A) Landratsamt Coburg, Naturschutz, Stellungnahme vom 02. August 2024 im Rahmen von § 4 Abs. 1 BauGB

C) Wasserwirtschaftsamt Kronach, Stellungnahme vom 22. August 2024
im Rahmen von § 4 Abs. 1 BauGB

D) Wasserwirtschaftsamt Kronach, Stellungnahme vom 25. August 2025
im Rahmen von § 4 Abs. 2 BauGB

zur Aufstellung des vorhabensbezogenen Bebauungsplans PV Anlage Maas mit der 19. FNPÄ der Stadt Rödental haben wir bereits mit dem Schreiben 6-4621-CO-8815/2024 vom 24.08.2024 ausführlich Stellung genommen. Zur Abwägung der Stadt Rödental können wir uns wie folgt äußern:

Neigungskarte (abgeleitet aus DGM1)

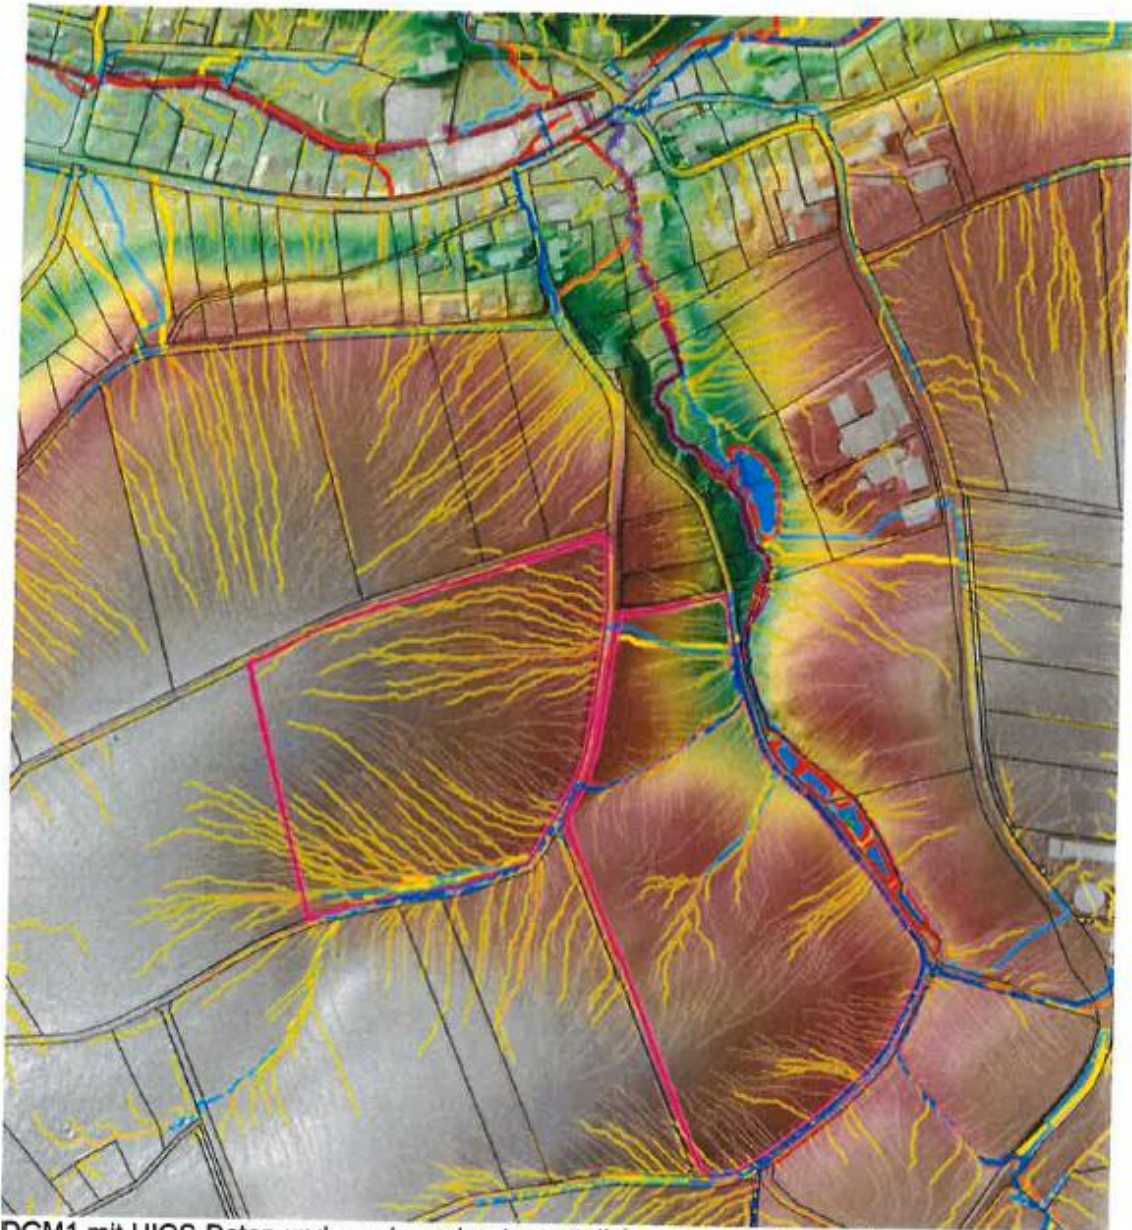
Wegen der Hanglage mit zum Teil sehr steilen Lagen und den relativ dichten Böden ist durch die Überstellung mit Modulen vor allem bei Starkregen mit erhöhtem Oberflächenabfluss und evtl. Erosion zu rechnen. Es sind Maßnahmen zur Abflussminderung erforderlich. Dies hängt von den kleinstandörtlichen Verhältnissen und der geplanten Anordnung der Module ab. Einen deutlichen Hinweis können die unten eingefügte Neigungskarte und die Karte mit HIOS- und selbst generierten Abflussdaten geben. Der geplante Grünstreifen ist unseres Erachtens nicht immer ausreichend (siehe auch gesonderte Detailausschnittskarte). Er kann durch Bepflanzung zur Abflussminderung beitragen.

- Verwendung von **wirkstabilen Korrosionsschutzlegierungen** für Montage und Befestigung (Rammpfähle) **aller Module** und sonstige oberirdische Befestigungselemente (Zink-Magnesium-Aluminium-Legierungen, z.B. Magnelis®, WZM® Wuppermann, o.ä.).
- Die Tiefe der Verankerung ist auf das statisch notwendige Maß zu beschränken und darf nicht im Grundwasser bzw. im Grundwasserschwankungsbereich liegen.

- Die Tiefe der Kabelgräben ist auf 80cm zu begrenzen und sie sollen möglichst quer zum Talabfluss errichtet werden.
- Die Kabelgräben sind schichtenweise wieder mit Unterboden und Oberboden herzustellen. Es darf keine nachhaltige Schwächung der Deckschichten eintreten.

- Einer Vermeidung von Verdichtung und damit einhergehender verringerter Infiltrationsfähigkeit und erhöhtem Oberflächenabfluss ist besondere Beachtung zu schenken.

- Eine lückenlose Vegetationsdecke auch unter den Modulen muss gewährleistet sein durch entsprechende Abstände der Module mit ausreichender Licht- und Wasserversorgung der Vegetation.

- Sollten in den ersten 5 Jahren nach Inbetriebnahme bei Starkregen Oberflächenabflüsse und/oder Erosion festgestellt werden, sind weitere abflussverzögernde Maßnahmen nachträglich durchzuführen.

Detailausschnitt mit Vorschlag der Verbreiterung des Grünstreifens; cyanfarben ist der mögliche Grundwasserboden eingezeichnet, in dem keine Rammpfähle eingebracht werden sollen

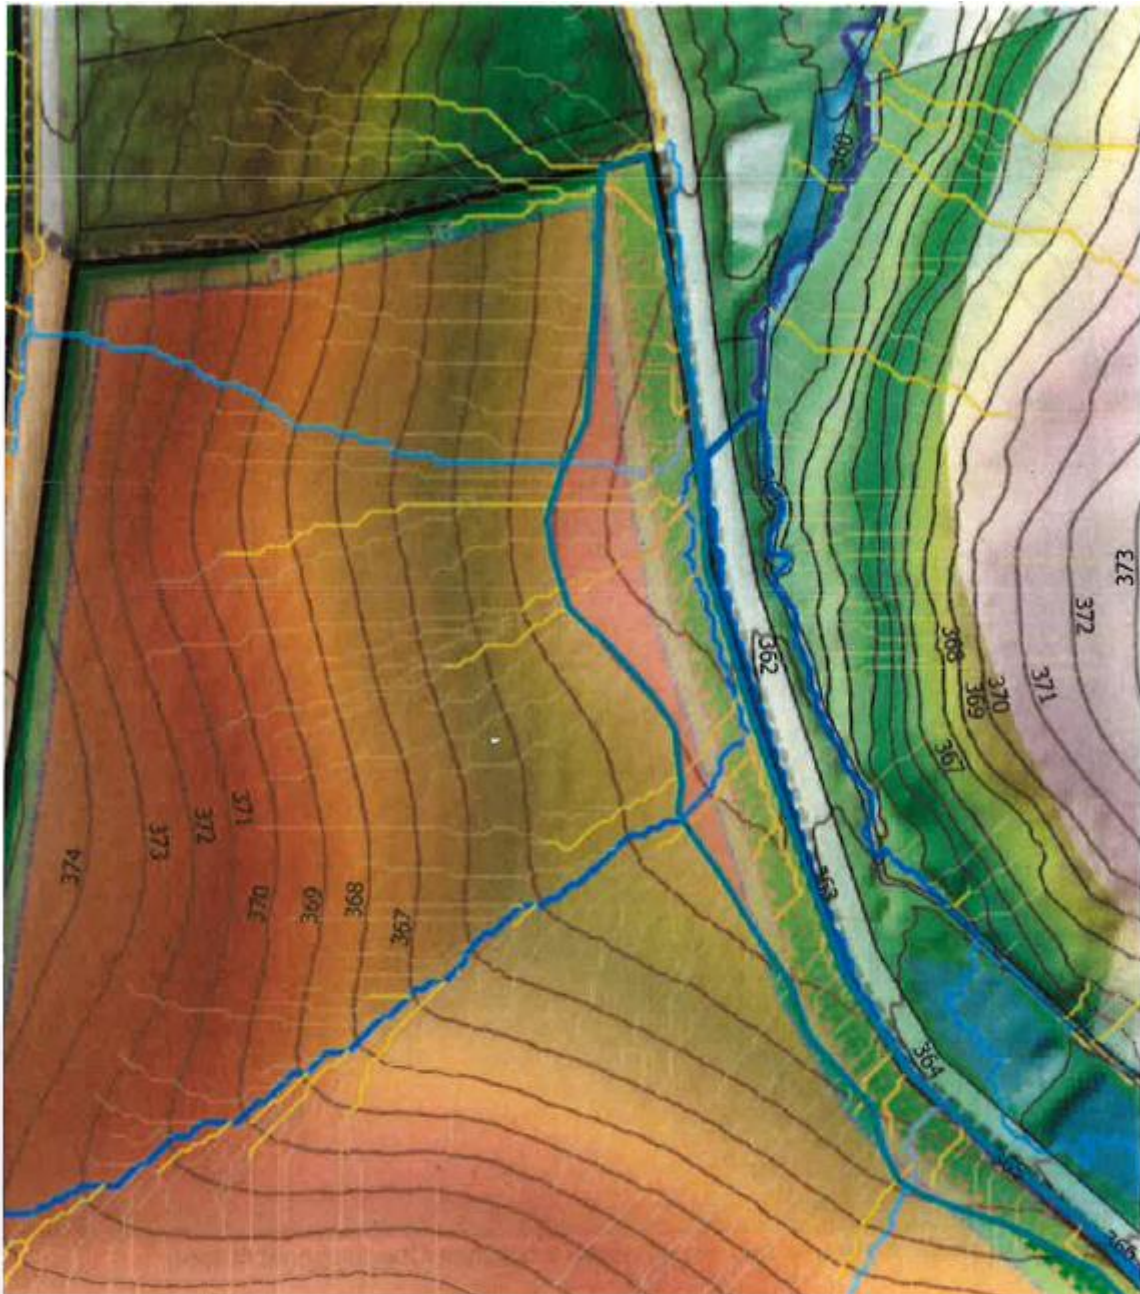
zu rechnen (s. § 5 BBodSchV). Entlang des östlichen und südöstlichen Randes der geplanten Anlage ist mit Grundwasserböden zu rechnen. Ein Einbringen von verzinkten Ramppfählen (auch mit wirkstabilen Legierungen) in den Grundwasser- bzw. Grundwasserschwankungsbereich ist zu unterlassen (siehe auch gesonderte Detailausschnittskarte).
